Asunto: Radicación: 12-39171- -4
 Trámite: 11
 Evento: 379
 Actuación: 519
 Oficio: 7867
 Folios: 5

Como resultado del Examen de Fondo realizado, con fundamento en el Artículo 45 de la Decisión 486 de la Comisión de la Comunidad Andina, se comunica:

Título de la solicitud: “Dispositivo de tapa dispensadora para una botella de bebida. En particular una botella de bebida alcohólica”

Figura 1 del documento D1

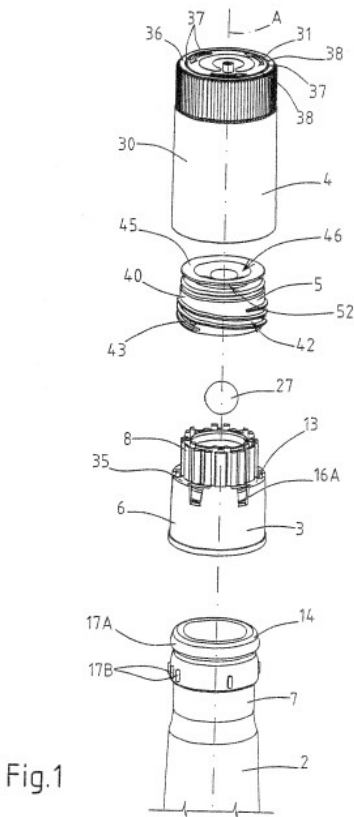
Las reivindicaciones 2 a 4 carecen también de nivel inventivo, ya que D1 anticipa la formación de sectores de pared separados o acomodados por brechas, placas de hoja o paredes las cuales están conectadas por costillas o nervaduras y sectores de pared radialmente interiores, tal y como se puede evidenciar en la figura 1 del citado documento. *“Canal 51 está delimitada por una pared radialmente interior 55 y por una pared radialmente exterior 56, coaxialmente con el eje A y uno frente al otro y la flexión hacia la abertura de salida 52, las paredes 55, 56 están conectados una con la otra, en un extremo del canal 51 cerca de la abertura de salida 52, por nervaduras 57 dispuestas radialmente alrededor del eje A. Las paredes 55, 56 son coaxiales y radialmente interiores con respecto a la pared 41 lateral, la pared lateral 41 se separa de la pared 56 por una brecha anular 58.”* (Pág. 7, líneas 11 a 19).

Figura 6 del documento D1

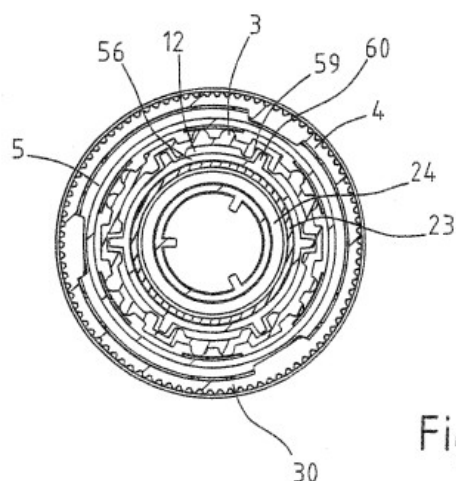
Las reivindicaciones 5, 6 y 7 también se ven afectadas por nivel inventivo, ya que como se evidencia en la figura 6 del documento D1, la inclusión de lados opuestos para definir un soporte circunferencial, una pared guía que define un asiento de deslizamiento, y un resalto en la pared que al girarse produce un característico sonido de chasquido son elementos descritos esquemáticamente en dicha figura *“Como se muestra en detalle en la Figura 6, la pared 56 está alojado en el asiento 12 del cuerpo de base 3, que el asiento 12 define un asiento deslizante para canalón elemento 5 y se proporciona en el interior con ranuras longitudinales 59 que cooperan con respectivas proyecciones longitudinales radialmente exteriores 60 de los pared 56 para conectar angularmente surtidor elemento 5 al cuerpo base 3, la pared 56 y pico elemento 5 deslizarse axialmente, pero se bloquea angularmente, en el asiento 12.”* (Pág. 7, líneas 20 a 27).
